**LLAMADO
PÚBLICO A OFERTAS
Nº 14/2026**

**Fideicomiso de Infraestructura Educativa Pública
Administración Nacional de Educación Pública**

COMUNICADO Nº 01

11/09/2026

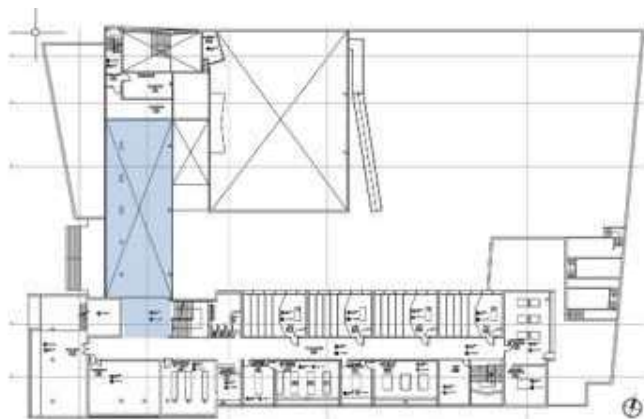
Grupo A Liceo N.º 2, H. Miranda: Solicitamos indicar en planta el alcance del cielorraso a pintar, dado que no se identifican elementos constructivos que delimiten claramente dicho sector.
